## 再処理施設

個別条文 適合性確認対象設備選定ガイド

(第4条 核燃料物質の臨界防止)

化学処理施設部 精製課

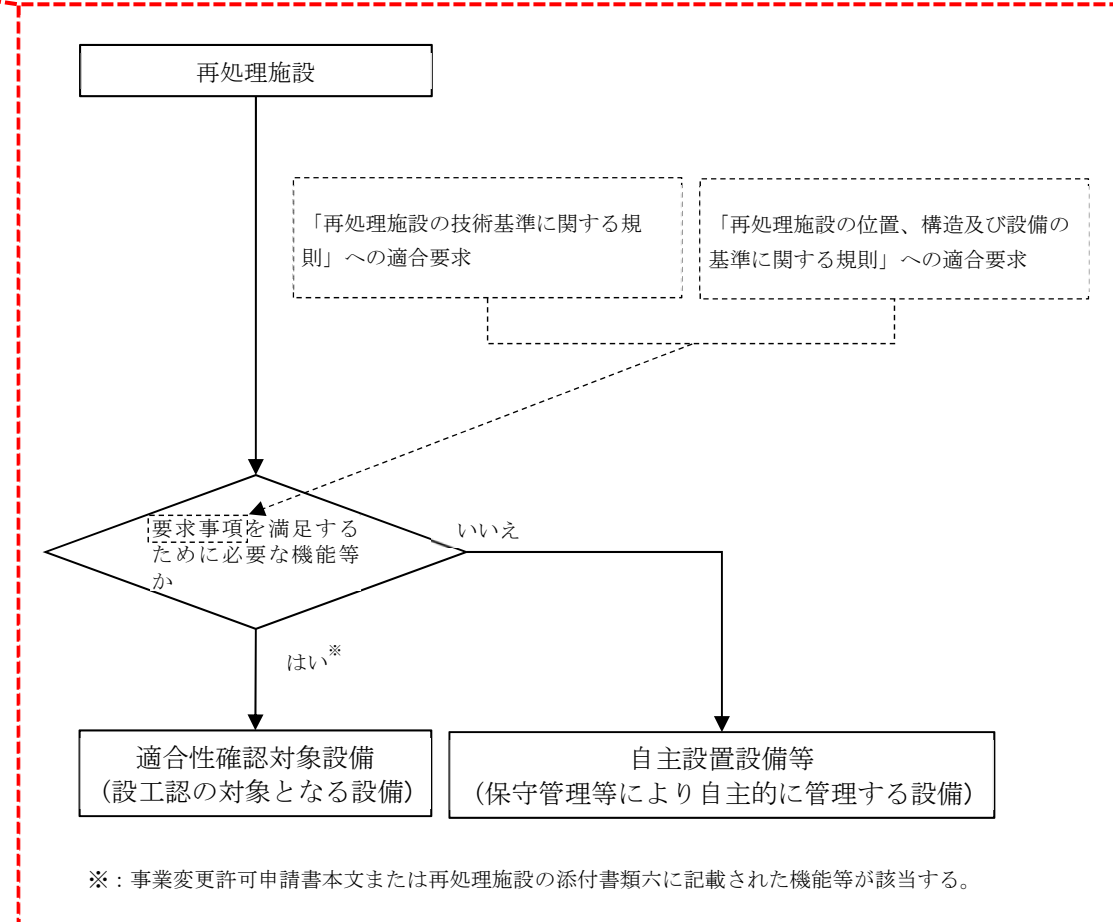
2020年8月21日の面談にて頂いたコメント「様式-6（各条文の設計の考え方）および様式-7（要求事項との対比表）と様式-2（設備リスト）の関係が不明確なため、フローで明確にすること」対応として、上図に各様式の関係を示す。

図に示すとおり、様式-2と様式-6、7は、いずれも設工認に関する設計（詳細設計）へのインプットである、規則と事業変更許可申請書を基に作成している。図中の①②③の矢印が示すフローの概要は以下のとおり。

- ①：「再処理施設の位置、構造及び設備の基準に関する規則」に適合した事業変更許可に記載の設備に対する「設備リスト」への落とし込み作業を指す。
- ②：「再処理施設の技術基準に関する規則」への適合要求を整理するとともに、事業変更許可（基本設計）を設工認（詳細設計）で展開するに当たり、「再処理施設の技術基準に関する規則」対応のため、充足すべき設計項目の洗い出し作業を指す。
- ③：「再処理施設の技術基準に関する規則」への適合要求を整理するとともに、事業変更許可（基本設計）を設工認（詳細設計）で展開するに当たり、「再処理施設の技術基準に関する規則」対応のため、充足すべき設備または運用の洗い出し作業を指す。

このうち、②、③のフローは、いずれも事業変更許可をベースに、技術基準規則を満足するために必要な対応（設計項目／設備または運用）を検討するものであり、表裏一体の手順である。

当社では、様式-2と様式-6、7を並行して作成しており、様式-7の②における検討結果は様式-2の③に反映しているが、図に示す各様式の関係性を損なうものではない。

また、規則や事業変更許可にて追加・変更がなかった要求事項に対しても、要求事項への網羅性の確保（再チェック）のため、同様の手順で様式運用を実施しているが、これも各様式の関係性を損なうものではない。
